設計変更詳細

対象型式	変更時期	新型式	対象サイズ
UG	2005年7月	UG-N	全サイズ
UGF		UGF-N	
UD		UD-N	
UDF		UDF-N

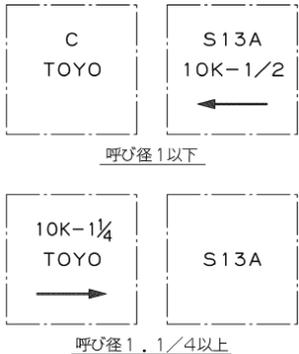
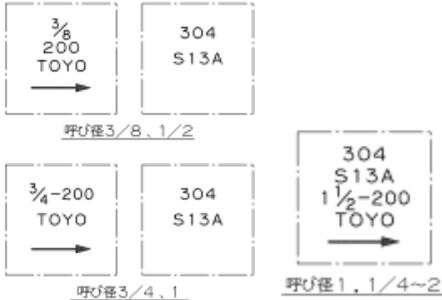
変更内容						
項目	変更前			変更後		
全面設計変更				全面設計変更のため、変更前との部品互換性はなし。		
最高使用圧力	静流水	~120°C	1.4MPa	静流水	~120°C	1.4MPa
		~220°C	1.0MPa		蒸気・空気 ガス・油・脈動水	~150°C
	空気・ガス・油 ・脈動水	~220°C	1.0MPa	~180°C		1.0MPa
	飽和蒸気		1.0MPa			
鑄出し表示	UG/UD			UG-N

UGF/UDF			UD-N

本体材料	SCS13			SCS13A		
グランドパッキン材料	プラスチックパッキン			編組又はテフロンパッキン		
寸法 (詳細は表1)				面間寸法変更なし 高さ寸法変更
